Avis de l'Autorité Environnementale

Nom du pétitionnaire	SIVOM de la Région Mulhousienne
Commune(s)	SAUSHEIM
Département(s)	Haut-Rhin
Objet de la demande	Demande d'autorisation d'exploiter une installation de méthanisation
Accusé de réception du dossier :	27 février 2017 en Préfecture du Haut-Rhin

Impact sur l'environnement sonore

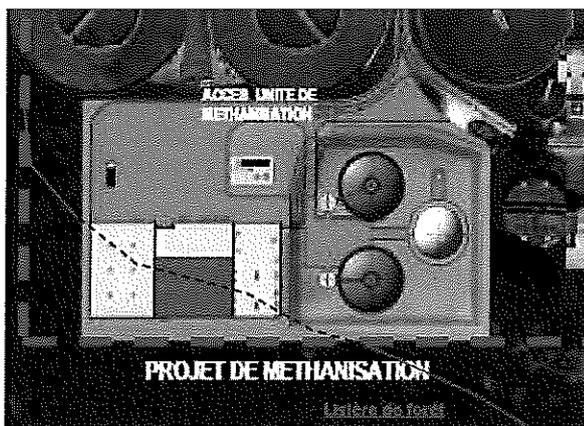
Le projet implique l'implantation d'une nouvelle surface d'activité pouvant être génératrice de bruit sur un secteur proche de la limite de propriété de l'ICPE. Les niveaux de bruit actuels de la station d'épuration sont proches des niveaux supérieurs admissibles en limite de propriété d'une ICPE et laissent redouter un dépassement des niveaux de bruit admissibles lorsque l'installation de méthanisation sera en fonctionnement.

Les installations bruyantes seront installées avec les dispositions constructives nécessaires (capotage, isolement, mise en place de dispositifs antivibratoires, etc.) afin de respecter les niveaux sonores en limite de site et d'émergence chez les tiers.

Lorsque l'installation sera en fonctionnement, des campagnes de mesure de bruit seront réalisées pour vérifier le respect des valeurs limites réglementaires en limite de site et au niveau des zones à émergence réglementées.

Projet initial

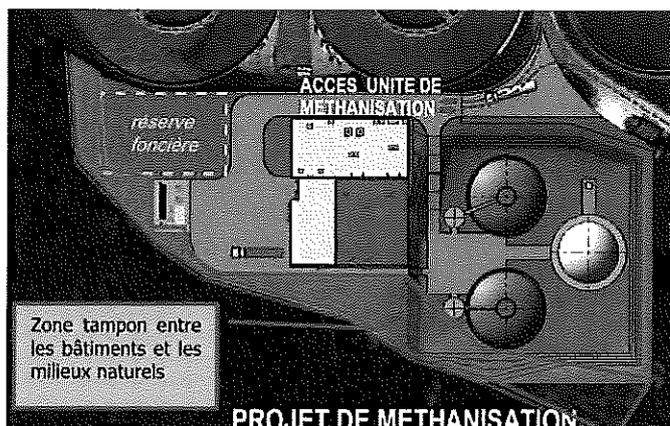
L'emprise du projet a été modifiée pour éviter la destruction de l'habitat forestier en bordure Nord-Ouest du site (zone à enjeu écologique fort) avec une réduction d'emprise du projet de 10 %. La révision de l'implantation du projet a également permis la réduction de 20 % des surfaces à imperméabiliser et la révision de l'implantation des bâtiments permet leur éloignement de la lisière

de la forêt et l'établissement d'une zone tampon (5 à 20 m le long de la lisière de la forêt).
